平成 30 年度
次世代医療機器・再生医療等製品
評価指標作成事業

ホウ素中性子捕捉療法 (BNCT)
審査 WG 報告書

平成 31 年 3 月

ホウ素中性子捕捉療法用加速器型中性子照射装置
システムに関する評価指標（案）

Fig. 2 患者から1 mの距離における照射終了後の実効線量率変化

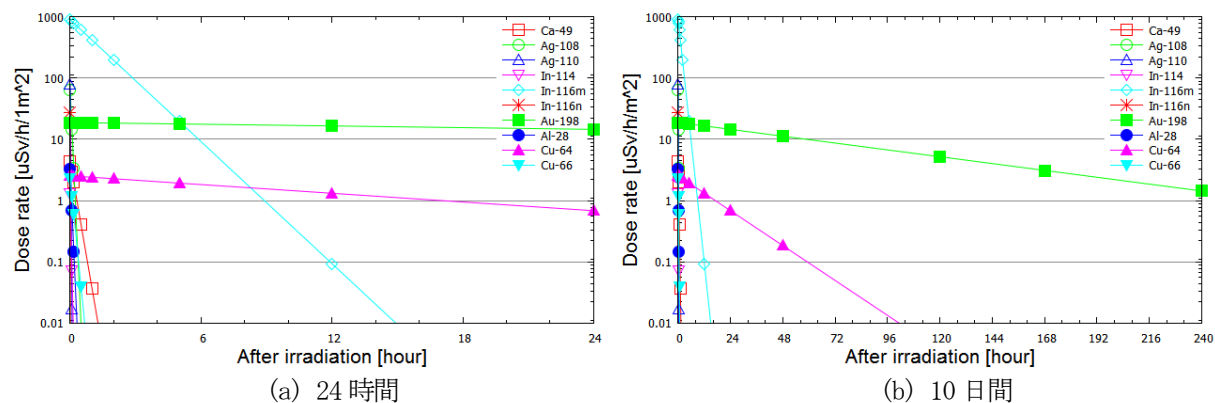
38. 日本中性子捕捉療法学会	P28 L3	TF1調査報告書② 3	コメント	<u>108Ag</u> による線量率が最も高い	Fig.2 の図で、照射直後で最も高いのは、 <u>In-116m</u> ではないか。	「 ¹⁰⁸ Ag」を「 ^{116m} In」へと修正しました。	
39. 日本中性子捕捉療法学会	P28 L7	TF1調査報告書② 3	コメント	一般的な BNCT 照射では熱中性子フルエンスで <u>1.6x10¹²n/cm²</u> 程度の照射	この値は正しいか？ 自分の経験では 6～10x10 ¹² n/cm ²	右記の委員回答を踏まえて、原案どおりとします。	6～10x10 ¹² n/cm ² は実験時のデータであると推測します。実臨床の場合、ホウ素濃度 = 20ppm、腫瘍/血液比 = 3.5 とした際、1x10 ¹² 程度となります

40. 日本中性子捕捉療法	P28 L12,13	TF1調査報告書② 3	コメント	「金 42.2g 使用の場合、患者から1m の距離で一日後の線量率 <u>109mSv/h</u> 」	Fig.2 の結果からすれば0時間でおよそ、 <u>20 μ Sv/hr/cm2</u> である。これを 42.2 倍しても <u>109mSv/hr</u> にならない。	右記の委員回答のとおり、「1 日後で 3.34 μ Sv/h、10 日後で 2.58 μ Sv/h となる。」へ修正しました。	金の重量 42.2g を 2 回乗じてしまっておりしました。正しい記述は以下のとおりになります。

番号 委員	ページ 行	項	コメント or 修正	指摘内容	修正案	事務局対応	委員等回答
学会							「1 日後で $3.34 \mu\text{Sv/h}$ 、 10 日後で $2.58 \mu\text{Sv/h}$ となる。」
41. 日本中 性子捕 捉療法 学会	P28 L14	TF1調査報告 書② 3 Fig.3	コメント・質 問	Fig.3 が何を示すのか理解できない。本文の説明では、「照射終了後の冷却時間とその後の一年間の積算線量の関係」。冷却時間とは何か。「照射終了後に、公衆と接触させないよう隔離しておく時間」の意味か？また、(a)24 時間、(b)10 日間および横軸の時間は何を示すか。(a)冷却時間 24 時間までの結果、(b)冷却時間 10 日間までの結果、の意味か	冷却時間は一般には照射してから測定を開始するまでの時間を意味すると思うが(これで減衰を補正)、この文脈ではそうではなさそう。	「冷却時間」を「経過時間」へ修正しました。	修正案に同意

Fig. 3. 患者から1 mの距離における照射終了後の経過時間とその後の年間積算実効線量の関係

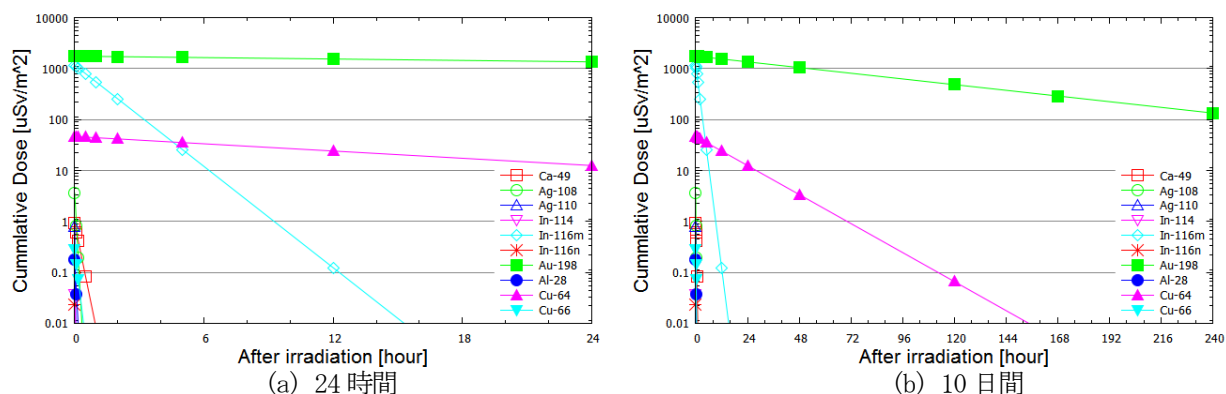
42. 日本医 学物理 学会	P28 L15	TF1調査報告 書② 3	修正	患者から 1m の位置における線量率は 1 日後で 10.2mSv、10 日後でも 1.01mSv となり… 「線量率は～」となっていますが、積算線量ではないかと思われます。	患者から 1m の位置における積算実効線量は 1 日後からの積算で 10.2mSv、10 日後からの積算でも 1.01mSv となり…	ご指摘のとおりに修正しました。	修正案に同意
